Brno, k.ú. Veverí, ul. Arne Nováka, p.č. 1, 3/1, 3/2, ..., "MU - Rekonstrukce a dostavba historického areálu Filosofické fakulty, Arne Nováka, Brno", vyjádření k projektové dokumentaci pro stavební povolení - souhlasné stanovisko s podmínkami

**Vyjádření o existenci zařízení distribuční soustavy (elektrická síť)
ve vlastnictví E.ON Distribuce, a.s. a udělení souhlasu se stavbou
a činností v ochranném pásmu**

Závazné stanovisko dotčeného orgánu na úseku požární ochrany

Název stavby: Rekonstrukce a dostavba areálu FF - budova C a D
Místo stavby: Brno, Veveří, Arne Nováka 1/1, 602 00, p.č. 1, 3/1, 3/2, 4, 420
Stavebník: Masarykova univerzita, Brno, Brno-město, Žerotínovo náměstí 617/9, 602 00
Projektant PBŘ: [REDACTED]
Datum zpracování PBŘ: 11/2015
Předložený druh dokumentace: Stavební řízení

Příloha: Orazítkováná situace s informativním zákresem.

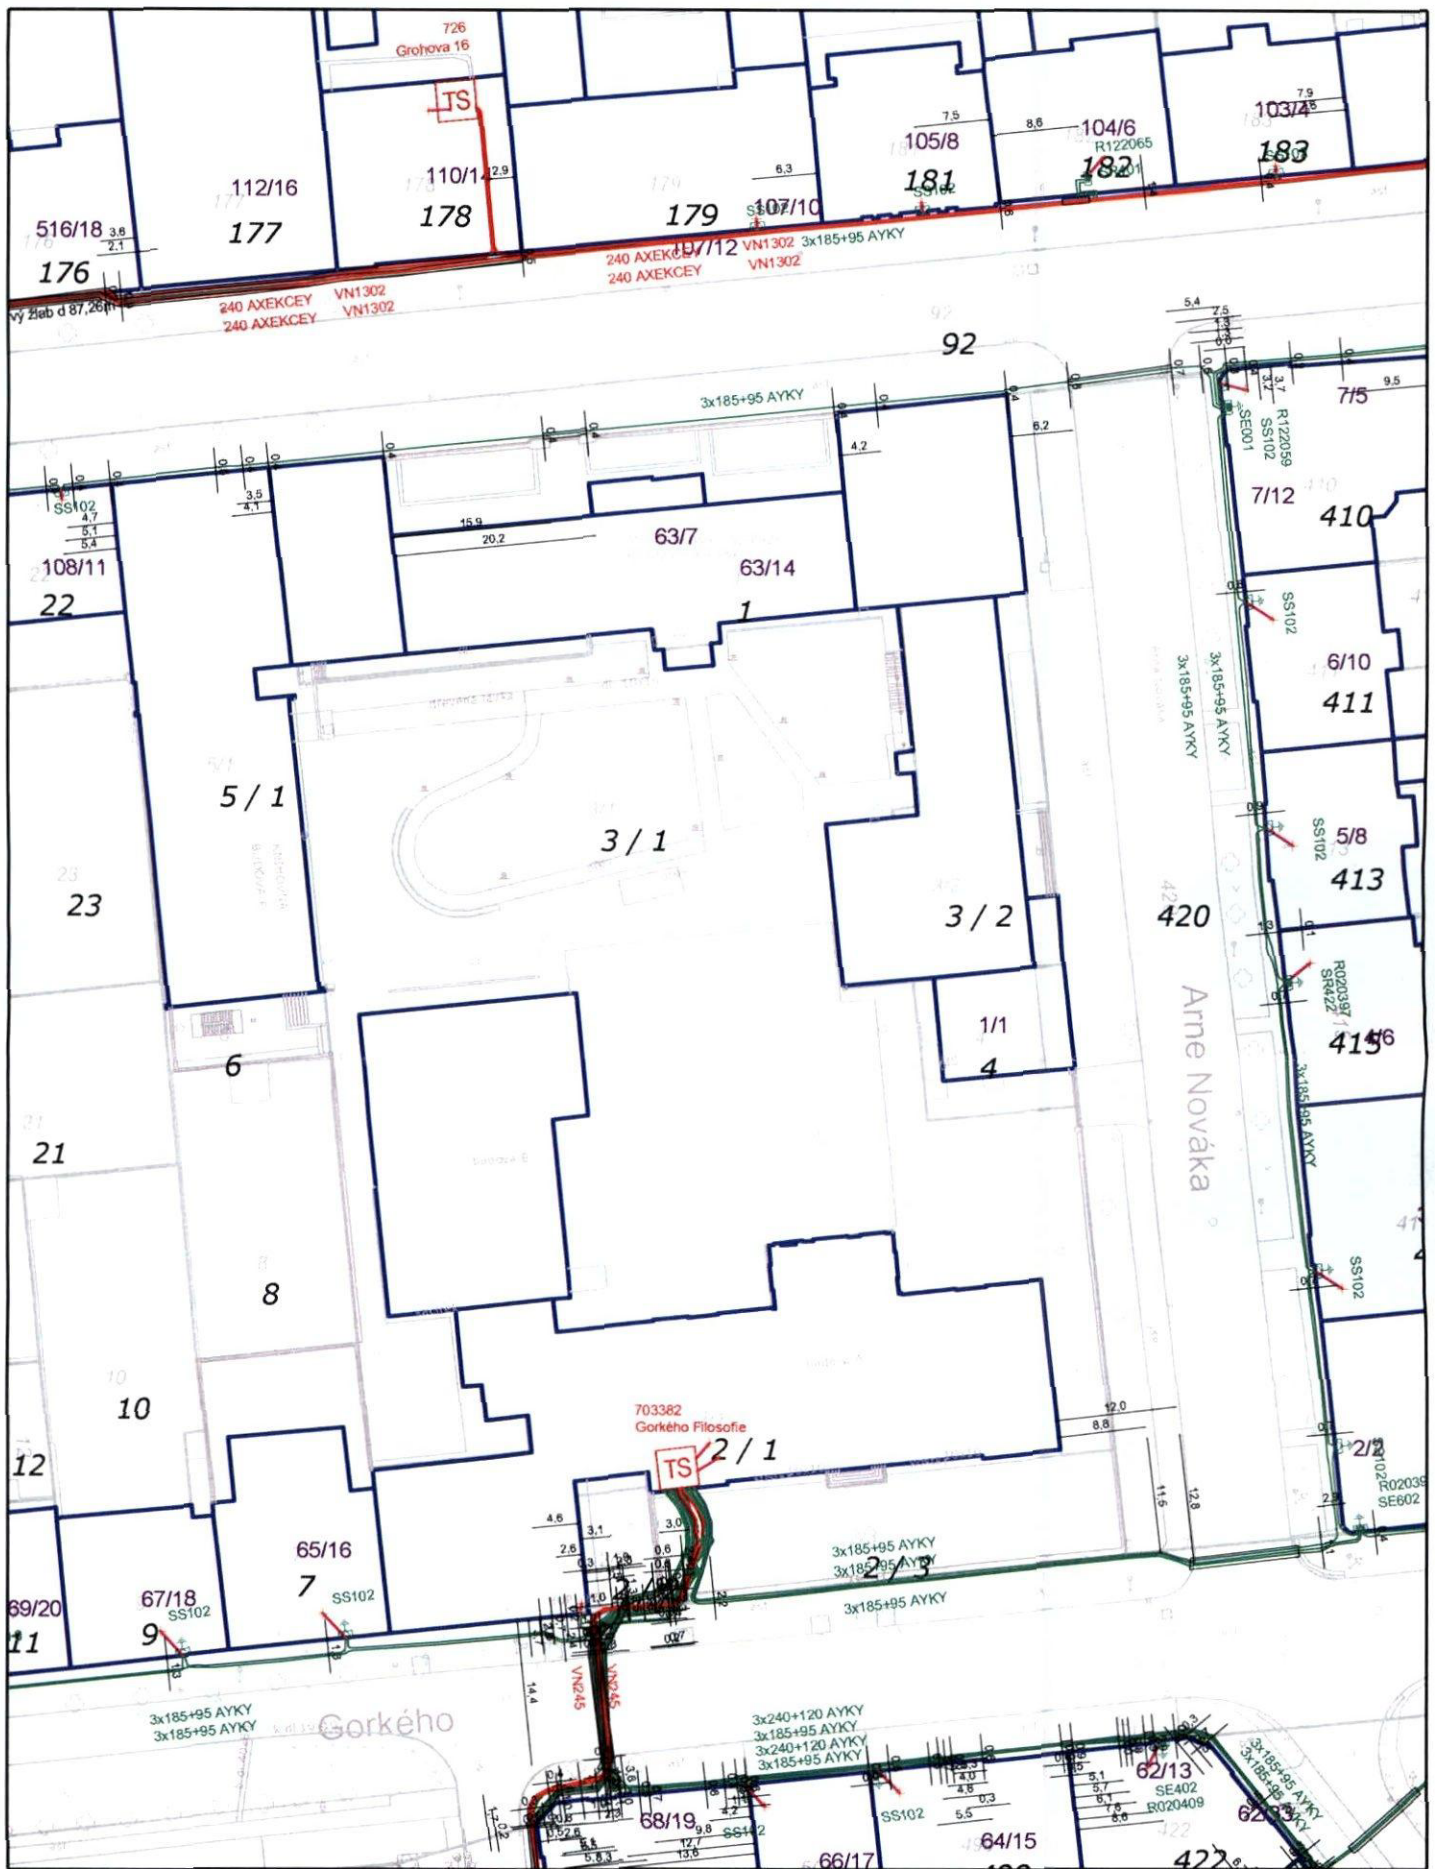
Do přiložené a námi orazítované dokumentace jsme **informativně** zakreslili:

- zeleně plně podzemní vedení NN
- zeleně čárkovaně nadzemní vedení NN
- fialově plně zrušené podzemní vedení
